INFORME TÉCNICO DE FISCALIZACIÓN AMBIENTAL

PTAS YERBAS BUENAS

DFZ-2023-457-VII-RCA

JUNIO 2023

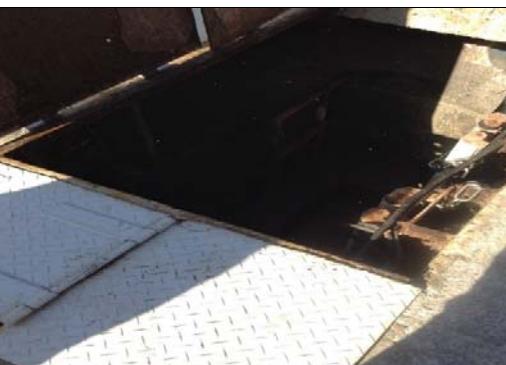
- a. A través del Ord. DGA N°539 del 18 de mayo de 2023, se envió a la SMA el Informe Técnico de Fiscalización N°24/2023 (Anexo 5). En el capítulo de Análisis de los Antecedentes y Conclusiones se mencionó: "*a) Durante la inspección se constató que la Unidad Fiscalizable PTAS YERBAS BUENAS se encuentra completamente construida y en operación, entregando un caudal tratado aproximado de 9,4 l/s al estero Abranquil*".

- b. Basado en lo anterior, en el Considerando 3 de la RCA N°145/2002, se indica que el caudal medio de diseño será de 2,9 L/s, y corresponde al último año del período de previsión (2012), por lo que la PTAS estaría vertiendo más que lo establecido.
